INSTRUCTIONS D'ENTRETIEN

RÉFÉRENCE : FSA202219

OBJET : Remplacement du tuyau de direction

TYPE FSA : Notification au client

FSA202219A

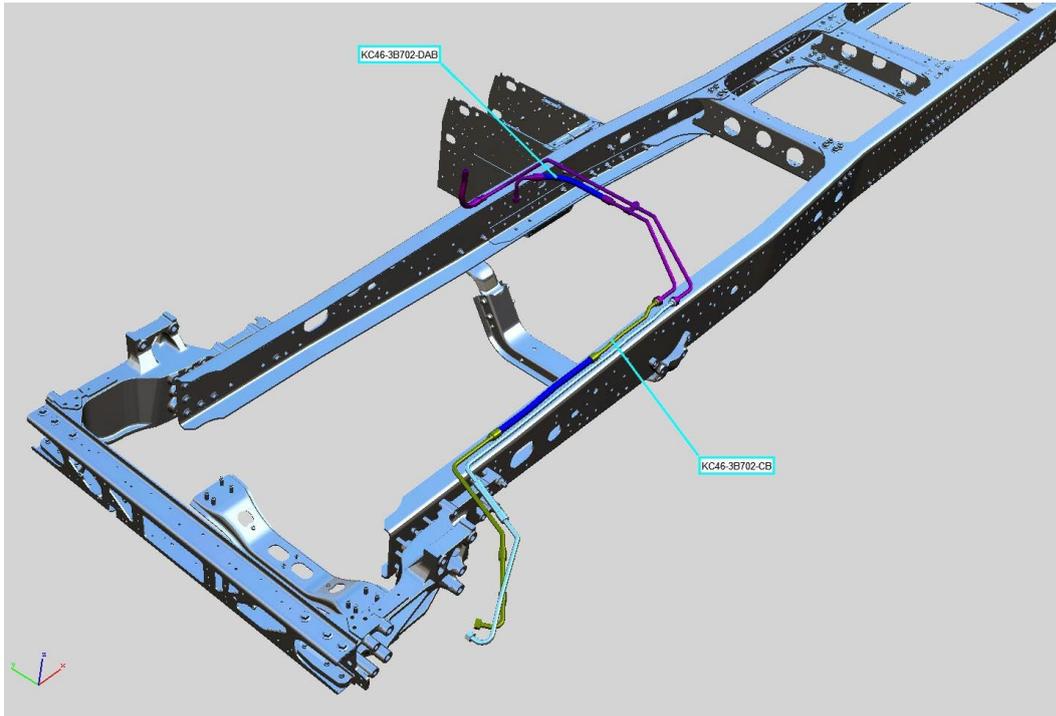
FSA202219 : Dans Spécifié de la liste VIN, le tuyau de direction doit être remplacé afin d'éviter les fuites.

FSA Code	Numéro de pièce	Description de la pièce	Usage
FSA202219A	Référence : KTPC46-3B702-AA	Remplacement du tuyau de direction (Kit-1)	1
FSA202219B	Référence : KTPC46-3B702-BA	Remplacement du tuyau de direction (Kit-2)	1
FSA202219C	Référence : KTPC46-3B702-CA	Remplacement du tuyau de direction (Kit-3)	1
FSA202219D	Référence KTPC46-3B702-DA	Remplacement du tuyau de direction (Kit-4)	1
FSA202219E	Référence KTPC46-3B702-EA	Remplacement du tuyau de direction (Kit-5)	1
FSA202219F	Référence : KTPC46-3B702-FA	Remplacement du tuyau de direction (Kit-6)	1
FSA202219G	Référence : KTPC46-3B702-HA	Remplacement du tuyau de direction (Kit-8)	1
FSA202219H	Référence KTPC46-3B702-JA	Remplacement du tuyau de direction (Kit-9)	1
FSA202219I	Référence : KTPC46-3B702-KA	Remplacement du tuyau de direction (Kit-10)	1
FSA202219J	Référence KTPC46-3B702-MA	Remplacement du tuyau de direction (Kit-12)	1
FSA202219K	Référence KTPC46-3B702-NA	Remplacement du tuyau de direction (Kit-13)	1

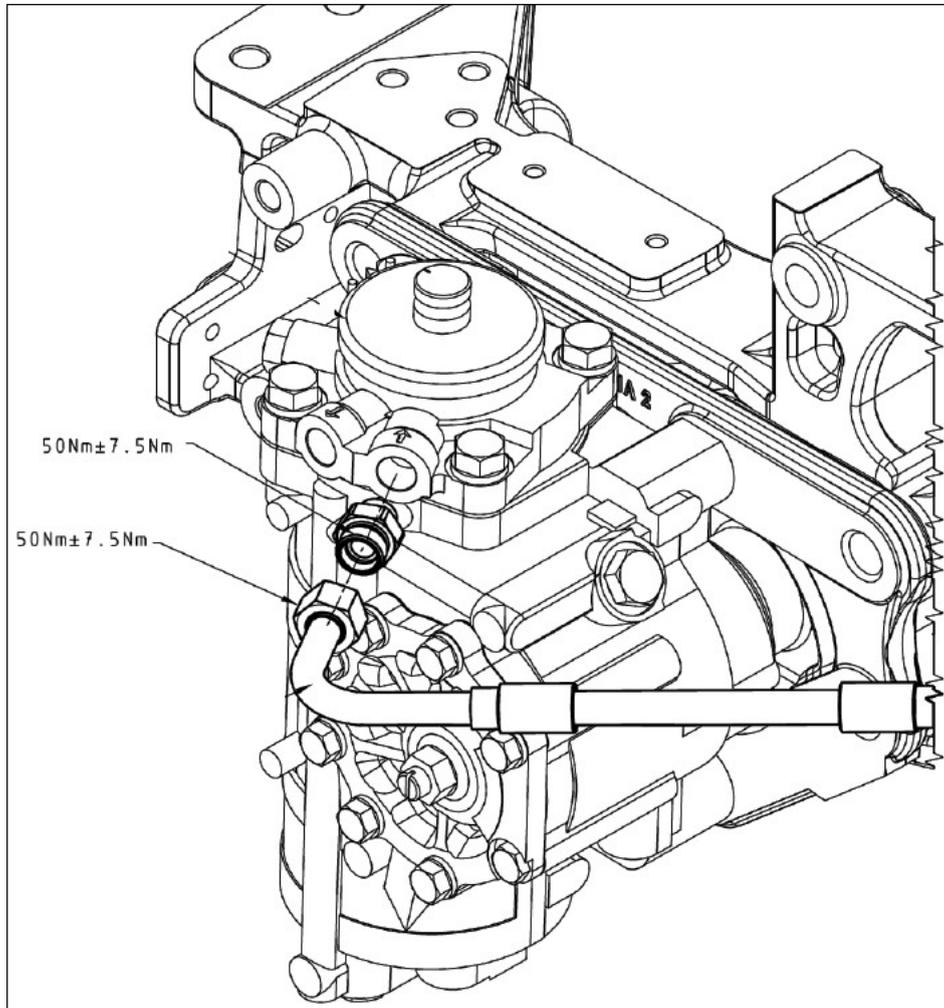
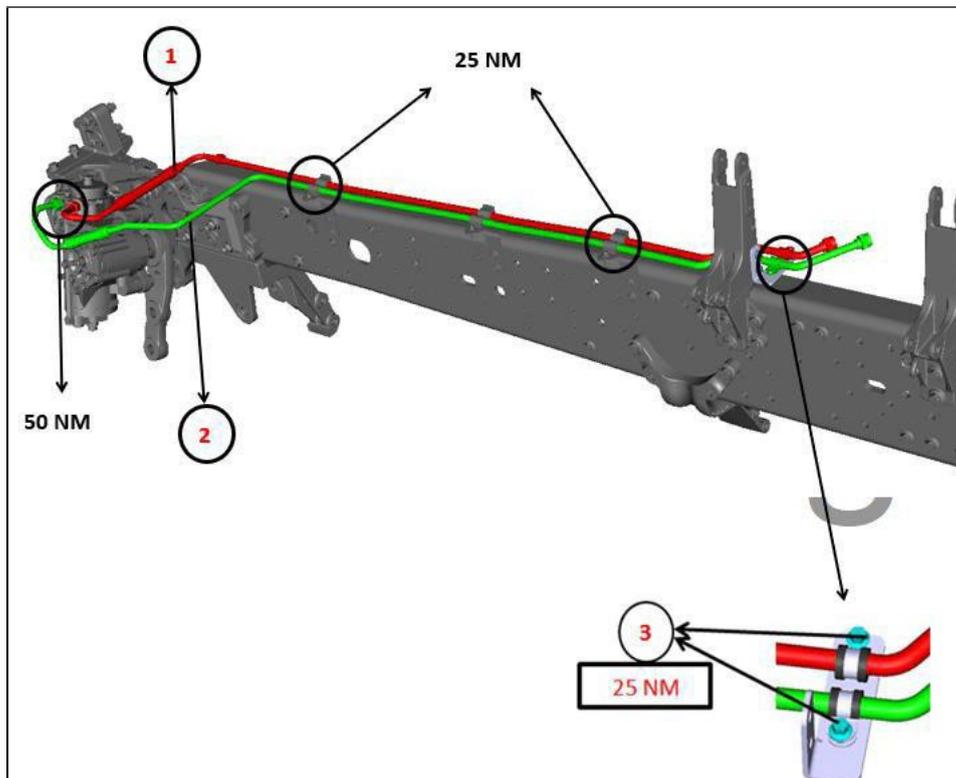
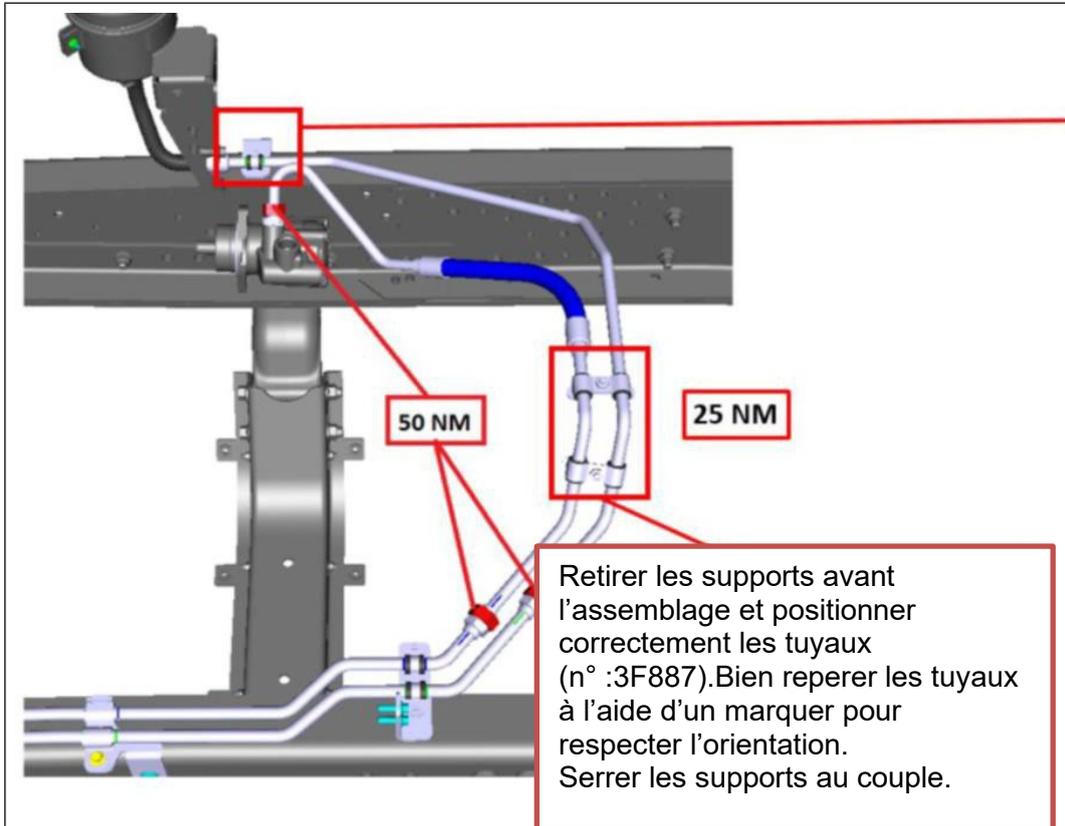
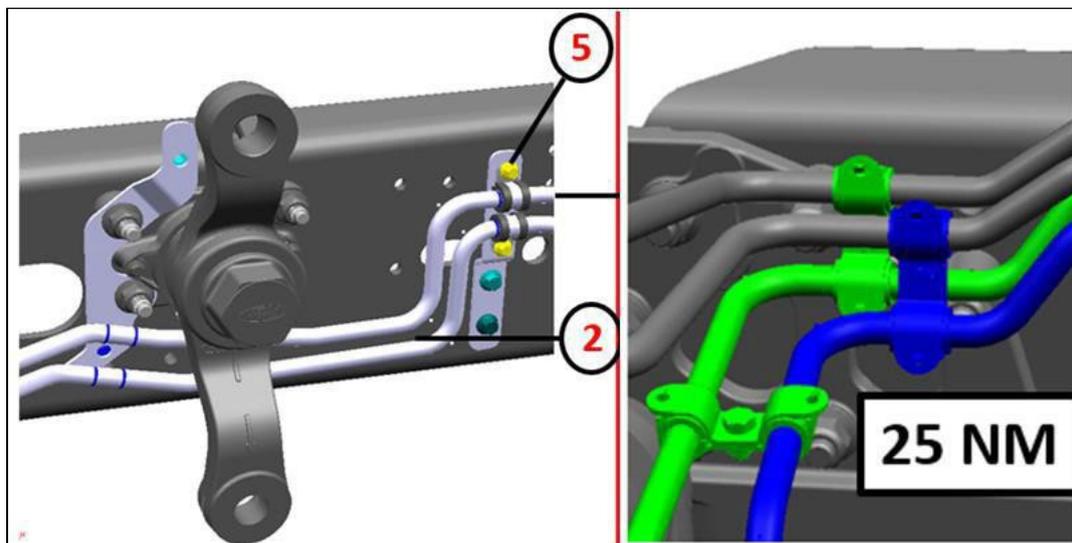
Les valeurs de couple des tuyaux de direction sont données comme les dessins ci-dessous ;
